***N. 00184 del 18/04/2024 del Registro delle Determinazioni della AOO 089***

**OGGETTO:** [ID VIP 8045] - Parco agrivoltaico di potenza pari a 33,16 MW e delle relative opere di connessione alla RTN, da realizzarsi nel Comune di Ascoli Satriano (FG), in località "San Mercurio".

Istanza per il rilascio del Provvedimento di VIA statale ex art. 27 del D.lgs. n. 152/2006 e ss.mm.ii.

Relazione tecnica a supporto dell'istruttoria sul progetto  
**ID\_VIP 8045**

**Figura 1: posizione impianto rispetto a tracciato autostradale**

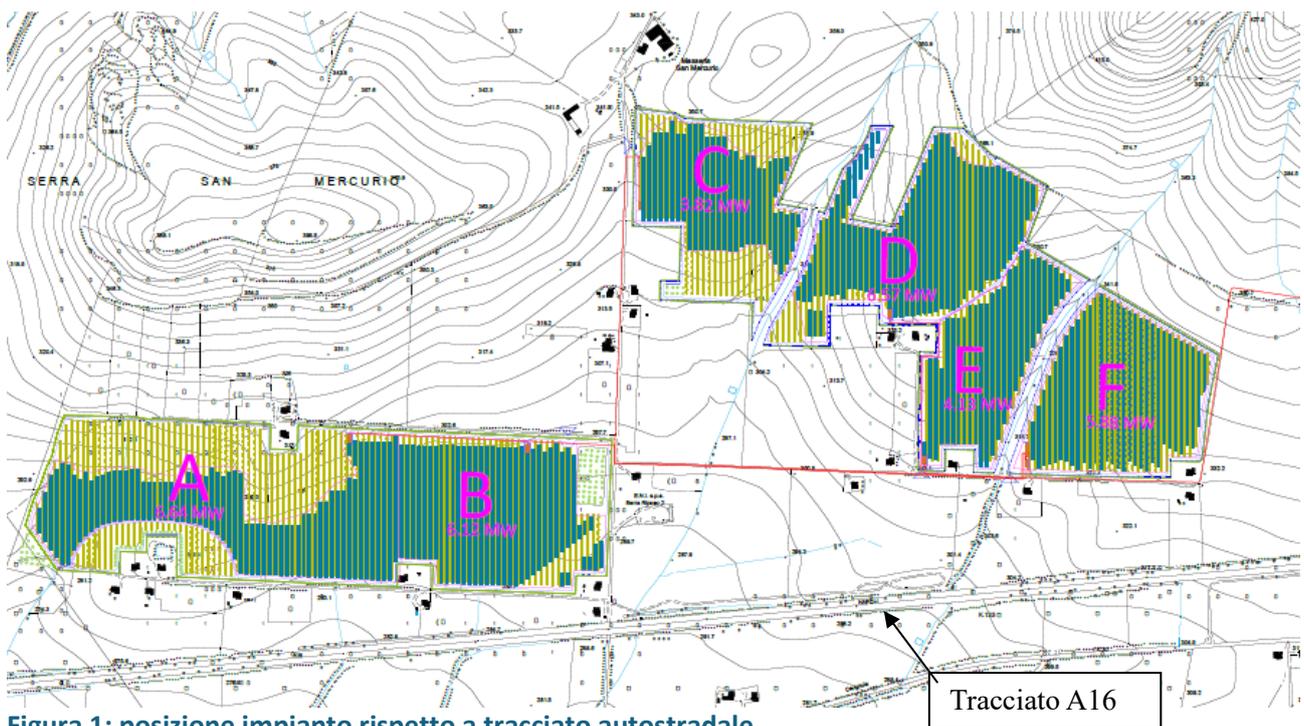
L'area dell'impianto rientra nelle casistiche di cui all'art. 20, co.8, D.Lgs. n. 199/2021, in quanto:

- e' adiacente alla rete autostradale entro una distanza di 300 metri (lett. c-ter).

Figura 3: inserimento dei pannelli di impianto all'esterno delle aree non idonee. Stralcio da elaborato di progetto.

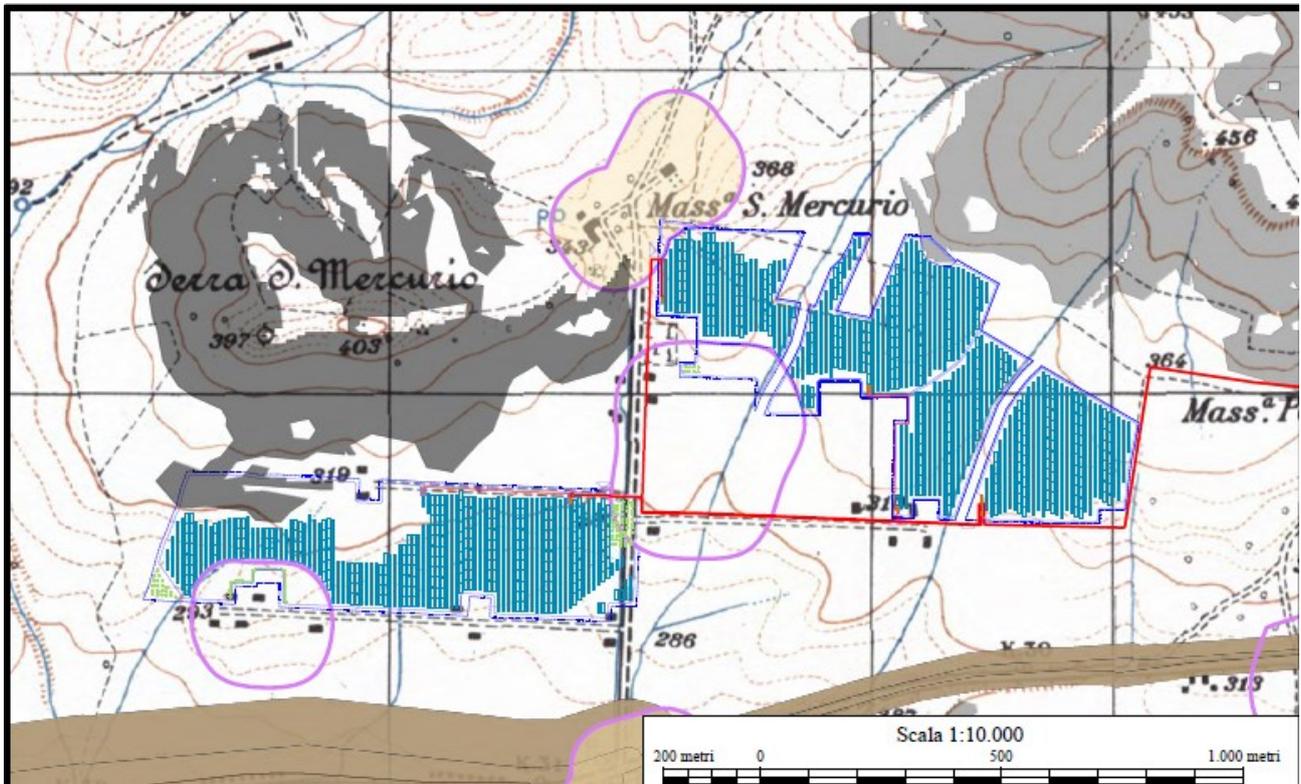
L'area effettiva dell'impianto proposto (ridotta rispetto a quella catastale totale) non ricade tra quelle indicate come non idonee ai sensi del regolamento regionale n. 24 del 2010, in quanto, si vedano le successive fig.2 e 3, i progettisti indicano che l'installazione dei pannelli si mantiene esterna alle aree non idonee.
